PRODUKT P	AVD. 0	GRUPP 00
BETR. Nyheter 1988		NR. 14
240		DATUM Aug. 1987

Serviceomeddelande

SAMMANDRAG AV NYHETER, ÅRSMODELL 1988

Ny oljefälla

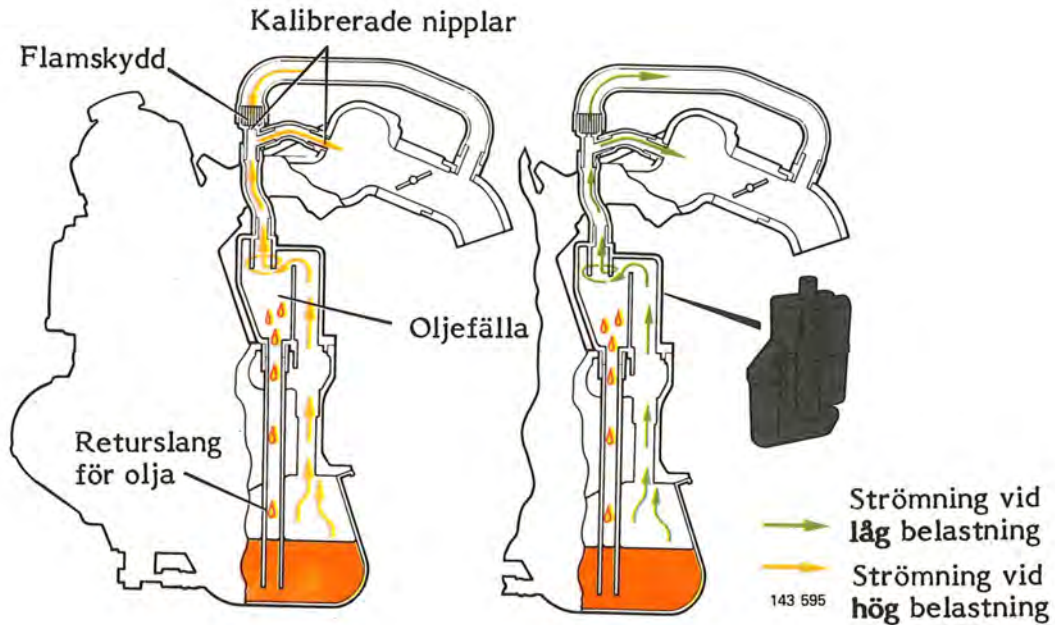
Vevhusventilationen på K och F-motorer får ny oljefälla.

Oljefällan införs för att uppfylla nya lagkrav i USA angående serviceintervall på 8000 mil. Den nya oljefällan ger bättre oljeavskiljning än den gamla.

Flamskyddet har fått ny placering ovanför insugningsröret och är därmed mer lättåtkomligt än tidigare.

Ny styrenhet för motor B 230 F

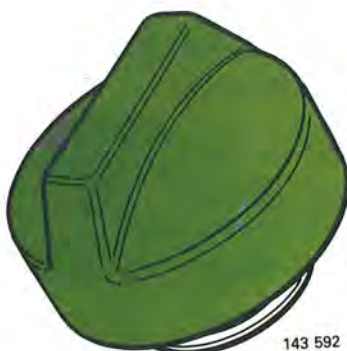
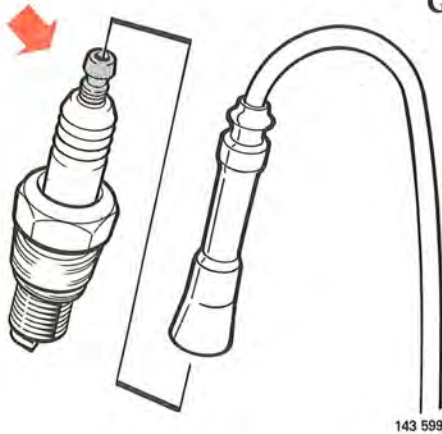
Ny styrenhet införs för att få bättre kallstartsegenskaper och förhindra eventuella tjuvstopp.

Förändringarna är följande:

- Justerat chokeförlopp, dvs. något fetare bränsleblandning under chokeförloppet, för att förhindra ev tjuvstopp.
- Taktad kallstartsstyrning dvs en rad korta bränsleinsprutningar istället för en lång insprutning.
- Fullastuppfetningen är justerad för att begränsa avgastemperaturen.

AVD 3 ELSYSTEM**Grupp 34 Tändsystem****Nya tändledningar och tändstift**

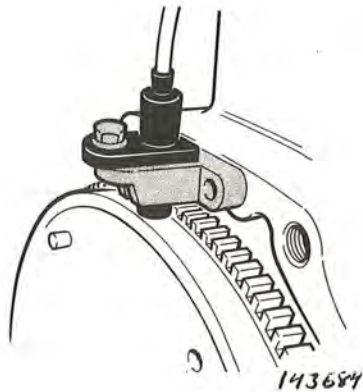
Samtliga bilar med bensinmotorer har fått nya tändstift och nya tändledningar.

Tändledningarna består av en speciell typ av motståndskabel. Anslutningarna till tändstiften har ändrats, så att anslutningsmuttern på tändstiften nu ska sitta på. Tändstiften är speciella resistortändstift med ett inbyggt avstörningsskydd.

**Ny varvtals-positionsgivare**

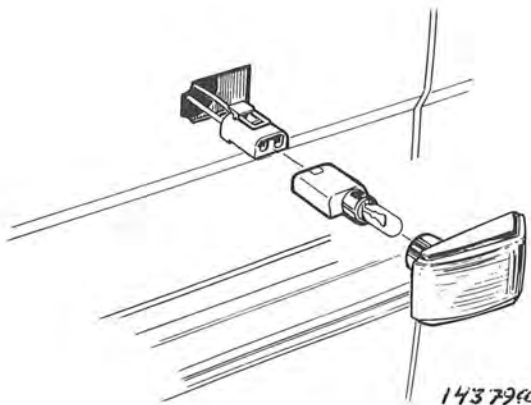
Placeringen av varvtals-positionsgivaren för B 230 K har ändrats. Den sitter nu i en konsol på motorblocket rakt ovanför svänghjulet. Den nya placeringen gör det enklare att komma åt givaren.

Den nya konsolen har inneburit att givarens utseende ändrats något.

**Dimbakljus**

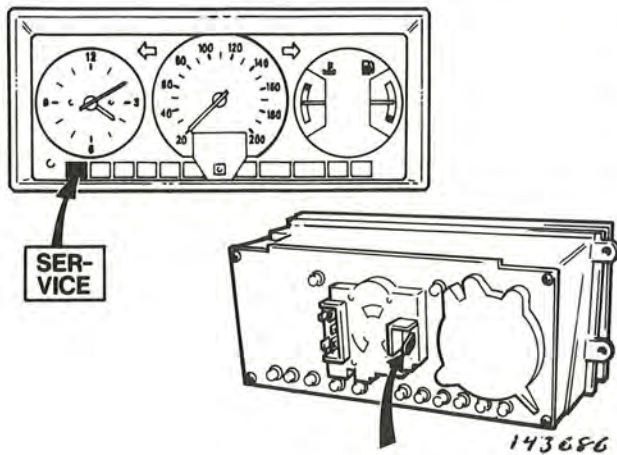
Reläet för dimbakljuset har utgått. Dimbakljuset lyser dock under samma förutsättningar som innan.

Serviceindikering

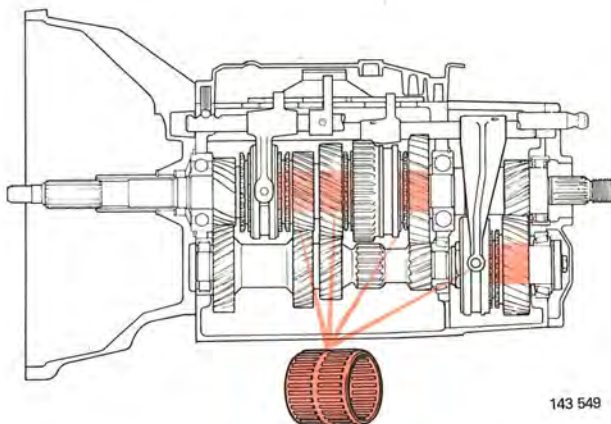
Kombinationsinstrumentet för USA/Kanadabilar har fått ett räkneverk och en indikeringslampa som talar om när det är dags att byta olja.

Lampan börjar lysa efter 5000 ± 250 miles, och lyser då i ca 2 minuter vid varje starttillfälle tills servicen är gjord.

Efter servicen nollställs räkneverket på baksidan av instrumentet.

Färgmärkning på kardan- och bakaxel

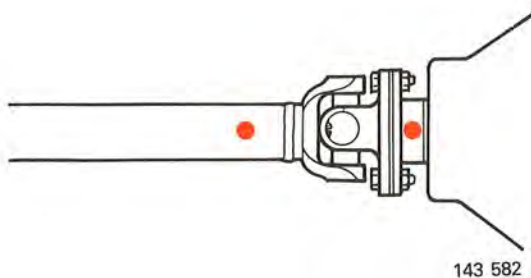
På bilar med 4-cylindriga motorer och AW 70/AW 71 har färgmärkning gjorts på kardanaxeln och bakaxelns medbringare. På bakaxelns medbringare sitter färgmärkningen (rosa) på den sida där det största kastet förekommer (den "tyngsta" sidan).

På kardanaxeln sitter färgmärkningen på den "lättaste" sidan.

Vid montering ska dessa färgmärkingar komma så nära varandra som möjligt. Detta är en sista finjustering mot ljud och vibrationer.
